regolamento urbanistico edilizio

VARIANTE N. 9/2017

Relazione Stralci cartografici

Argomento 53 Tav. n. 2 Tavoleta n. 22

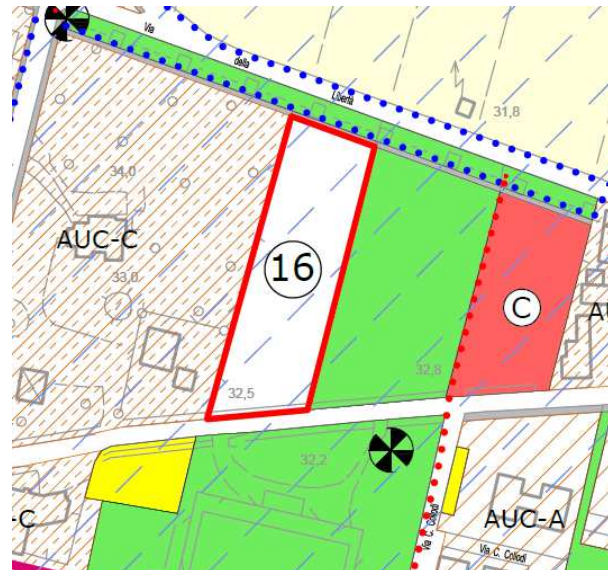
L'argomento 53 riguarda, invece, la modifica della destinazione urbanistica di un'area attualmente classificata come verde pubblico in ambito AUC-C, Ambiti consolidati con parziali limiti di funzionalità urbanistica”; l'area è già ubicata a margine di un ambito AUC-C, della medesima proprietà.
